PROYECTO DE CONCESIÓN RUMICHACA - PASTO
CONTRATO DE CONCESIÓN NO. 15 DEL 11 DE SEPTIEMBRE DE 2015

PROGRAMA DE ATENCIÓN AL USUARIO
RECEPCIÓN DE PETICIONES, QUEJAS, RECLAMOS Y/O SOLICITUDES

Asunto: **Respuesta a radicado R000353-20 sobre solicitudes varias con su radicado R-02-2020021000353 Institución Educativa Nuestra Sra, de Guadalupe – Catambuco, Pasto UF 5.2**

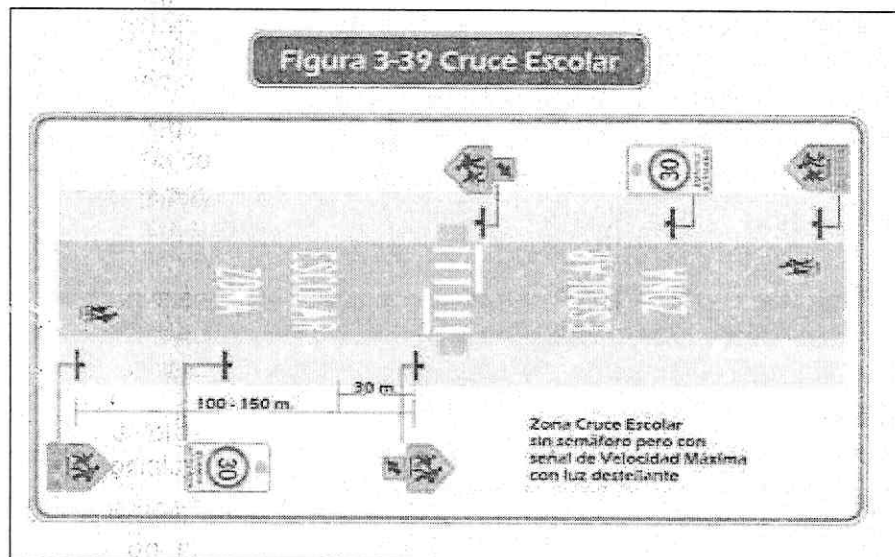
- c. *Planteamos la construcción de un pompeyano o de alguna estructura que reduzca la velocidad de los vehículos en su paso por el colegio, en ocasiones anteriores se han colocado elementos plásticos que en lugar de reducir la velocidad causaron accidentes mortales o señalización que los conductores no tienen en cuenta. La velocidad en esta zona debe ser de 30 km/h, por ser zona escolar, sin embargo, la mayoría de los vehículos la sobre pasan con mucho ocasionando accidentes. Catambuco es uno de los 7 puntos críticos de la ciudad para la Agencia de Seguridad Vial y creemos que se debe garantizar la velocidad de 30 por medio de una estructura o elementos eficiente.*

RESPUESTA: Me permito citar lo indicado en el manual de señalización vial de 2015 del Ministerio de Transporte: *“teniendo en cuenta que los resaltos son muy restrictivos para los conductores, no se debe permitir su uso en los siguientes casos:*

- Vías urbanas principales (o de jerarquía superior) o calles que enlacen a estas.
- Vías urbanas con volumen vehicular diario superior a 500 vehículos
- Vías urbanas cuyo porcentaje de vehículos pesados supere el 5%
- Vías interurbanas, excepto en acceso para peajes, estaciones de peajes, a la
- Llegada a puestos de control y sitios donde el estudio técnico de ingeniería lo recomienda por una situación especial.

- Vía con pendientes superiores a 8%".

Por otra parte, el resalto es apto para vías urbanas de carácter local y de uso de suelo predominantemente residencial y/o donde se ubican establecimientos educativos. Sin embargo, no son adecuados para autopistas, ni carreteras.
